Geschäftszahl – beim Antworten bitte angeben
BBAKU-315/1221-2024
Kufstein, 01.08.2024

Fortschreibung ÖRK - örtliches Raumordnungskonzept - Kundl wasserfachliche Stellungnahme

Bezug: Ihre E-Mail-Anfrage vom 24.07.2024

Abb. 1: Darstellung der Änderungsbereiche mit Auszug Gefahrenzonenplan TirisMaps

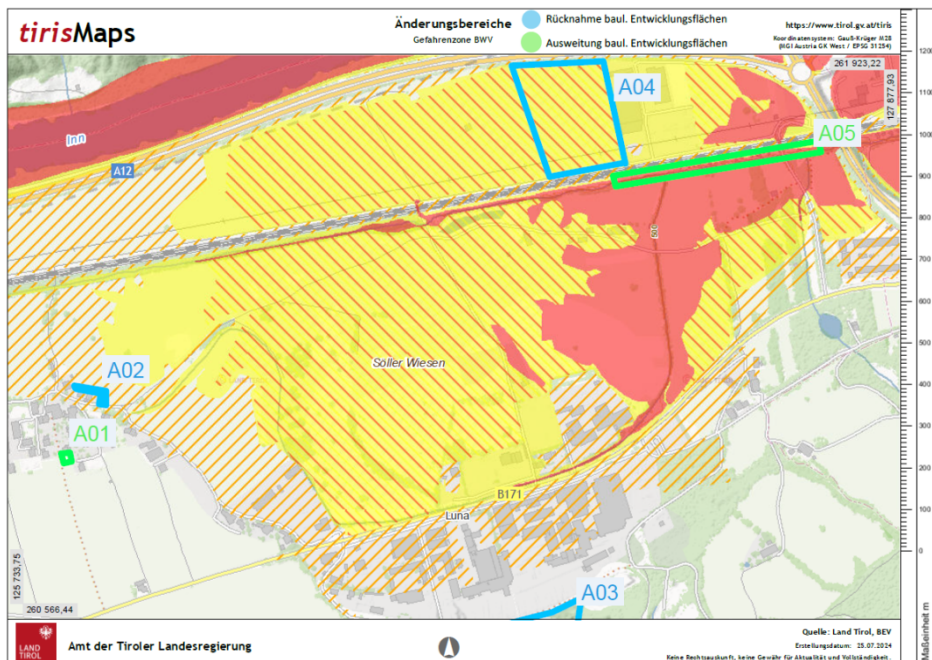
Dem Entwurf Bestandsaufnahme / Erläuterungsbericht, datiert mit 18.07.2024, kann man entnehmen, dass für die wasserfachliche Beurteilung im Wesentlichen die 5 Änderungsbereiche relevant sind (siehe Abb. 1).

Aus wasserfachlicher Sicht kann der Rücknahme der baulichen Entwicklungsflächen in den Änderungsbereichen A02, A03 und A04 zugestimmt werden.

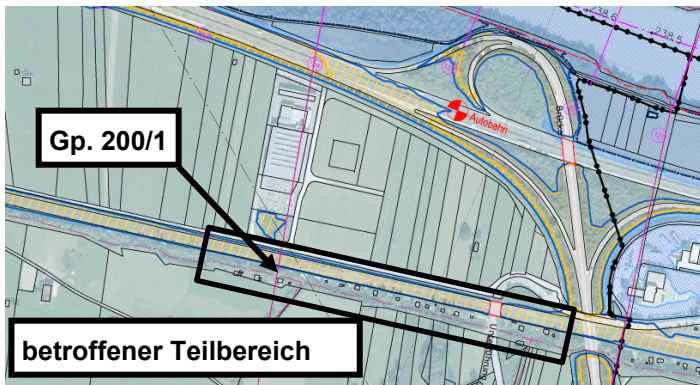
Der Änderungsbereich A01 sieht eine *Aufnahme* einer Fläche im Ausmaß von insgesamt rund 435 m² in den baulichen Entwicklungsbereich des Zählers L3 (Vorwiegend landwirtschaftliche Nutzung – Weiler Liesfeld) vor. Die Fläche ist aktuell als landwirtschaftliche Freihaltefläche gekennzeichnet und nicht bebaut.

Der Änderungsbereich A01 betrifft den Bereich der Gp. 10/4, KG Liesfeld. Hieramtlich ist bekannt, dass dieses Grundstück im Anschlussbereich sowohl der bestehenden Wasserversorgungsanlage als auch der bestehenden Abwasserbeseitigungsanlage der Marktgemeinde Kundl liegt und somit der Anschluss mit einem wirtschaftlich vertretbaren Aufwand möglich ist.

Es wird darauf hingewiesen, dass die Entsorgung der Oberflächenwässer gemäß Leitfaden der Tiroler Siedlungswasserwirtschaft zu erfolgen hat.

Die Gp. 10/4, KG Liesfeld, liegt gemäß Abflussuntersuchung (ABU) Tirol I und der aktuellen Gefahrenzonenplanung (kommissioniert am 18.05.2017) in keiner ausgewiesenen Gefahrenzone.

Aus wasserfachlicher Sicht kann der Aufnahme des Änderungsbereichs A01 in den baulichen Entwicklungsbereich des Zählers L3 zugestimmt werden.

Abb. 2: Überflutungsflächen GZP

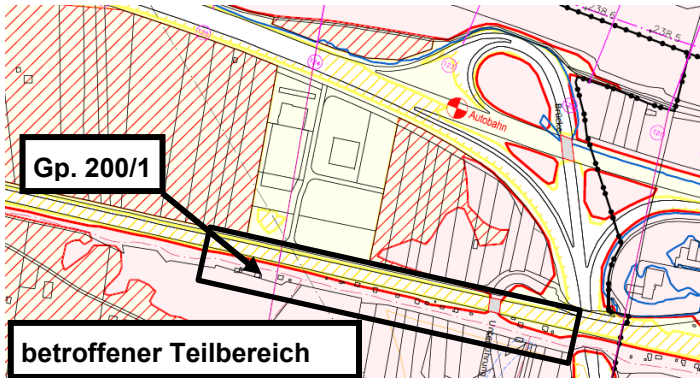
Der betroffene Bereich der Gp. 200/1, KG Liesfeld, liegt gemäß Abflussuntersuchung (ABU) Tirol I und der aktuellen Gefahrenzonenplanung (kommissioniert am 18.05.2017) im HQ100-Hochwasserabflussbereich bzw. in der roten Gefahrenzone (HQ100). Die Wassertiefe über derzeitigem Urgelände beträgt bis zu 3,0 m. Als geodätische Höhe wird die Bemessungshöhe (HQ100) mit 502,65 m.ü.A. beziffert. Die Fließgeschwindigkeit beträgt bis zu 0,8 m/s.

Der Aufnahme des Änderungsbereichs A05 in den baulichen Entwicklungsbereich des Sondernutzungsstempels S25 (Sondernutzung – Kleingartenanlage Liesfeld Ost) kann aus wasserfachlicher Sicht aufgrund der Lage in der roten Gefahrenzone (HQ100) nicht zugestimmt werden.
